**Европейская экономическая комиссия****Комитет по внутреннему транспорту****Всемирный форум для согласования правил
в области транспортных средств****Рабочая группа по автоматизированным/автономным
и подключенным транспортным средствам****Седьмая сессия**

**Правила ООН № 13, 13-Н, 139, 140 и ГТП № 8 ООН:
уточнения****Предложение по дополнению 17 к поправкам серии 11
к Правилам № 13 ООН (торможение большегрузных
транспортных средств)****Представлено экспертом от Европейской ассоциации поставщиков
автомобильных деталей***

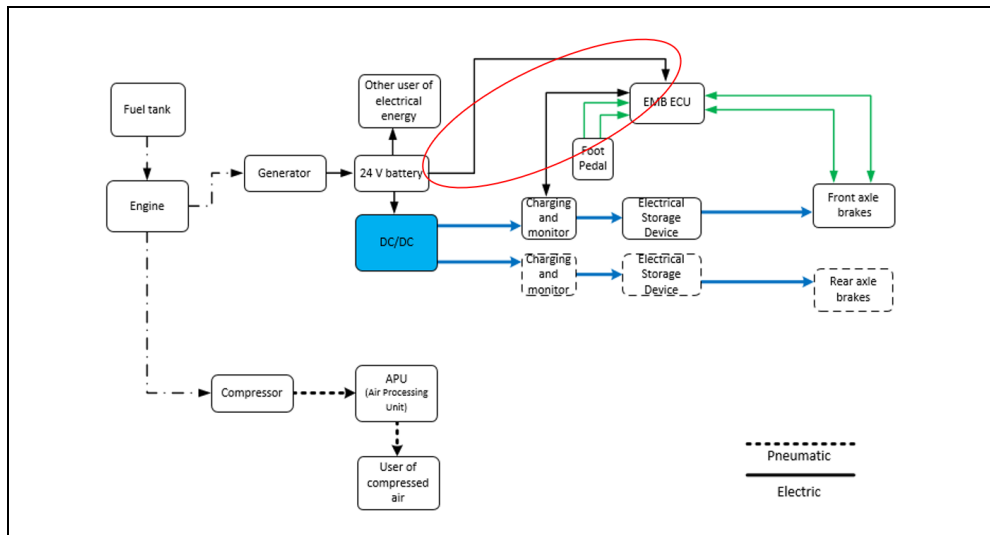
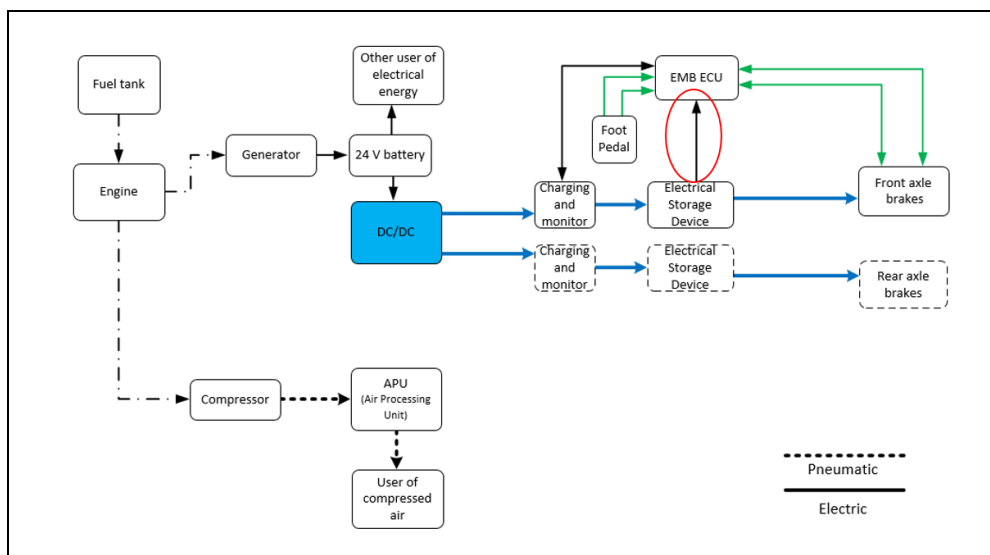
5.2.1.34.5 В случае подачи электроэнергии только на электрический привод управления и при выходе этого источника энергии из строя все функции управления рабочей тормозной системой должны обеспечиваться при наличии номинального уровня запаса энергии после 20 последовательных полных циклов приведения в действие органа управления рабочим тормозом. В ходе испытания орган управления тормозом должен полностью приводиться в действие в течение 20 секунд и освободиться на 5 секунд после каждого приведения его в действие. Считается, что в течение упомянутого выше испытания в энергетическом приводе имеется запас энергии, достаточный для обеспечения полного приведения в действие рабочей тормозной системы. Это требование не рассматривается в качестве отступления от предписаний приложения 7 части D.

40. В пункте 5.2.1.34.5 рассматривается конфигурация электромеханической тормозной системы, в которой накопитель электроэнергии (например, батарея) подает энергию **только** на привод **управления** (но **не** на электрический привод, как в случае ТСЭ, которая должна соответствовать положениям пункта 5.2.1.27.5; пример т. н. образцовой тормозной системы приведен на рис. в пункте 5.2.1.34.5).

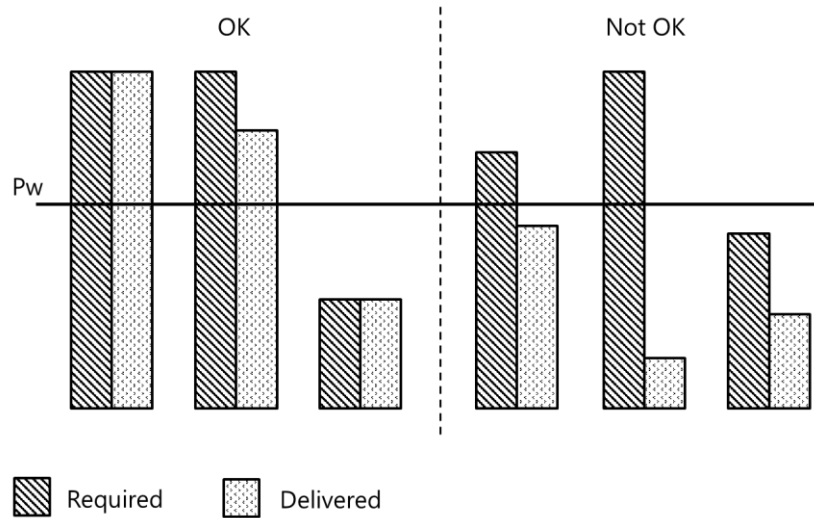
5.2.1.34.7 Любое транспортное средство, оборудованное рабочим тормозом, приводимым в действие при помощи электроэнергии, накопленной в накопителе, должно иметь – если торможение с эффективностью, предписанной для резервного торможения, невозможно без использования накопленной энергии – предупреждающее устройство, подающее визуальный или акустический сигнал, оповещающий о том, что запас энергии, содержащийся в любой части системы, упал до уровня e_w , при котором без подзарядки накопителя электроэнергии и независимо от условий нагрузки транспортного средства гарантируется, что после четырех полных нажатий педали рабочего тормоза при пятом нажатии все еще можно достигнуть эффективности, предписанной для резервного торможения (при нормальной работе привода рабочего тормоза). Это предупреждающее сигнальное устройство должно быть непосредственно и постоянно подключено к контуру. Если транспортное средство работает в нормальных условиях эксплуатации и тормозная система исправна, как это имеет место при испытаниях на официальное утверждение по типу конструкции, то предупреждающее устройство должно подавать сигнал лишь в течение того времени, которое необходимо для подпитки

накопителя(ей) электроэнергии от устройства электропитания. В качестве визуального предупреждающего сигнала используют красный предупреждающий сигнал, указанный в пункте 5.2.1.29.1.1.
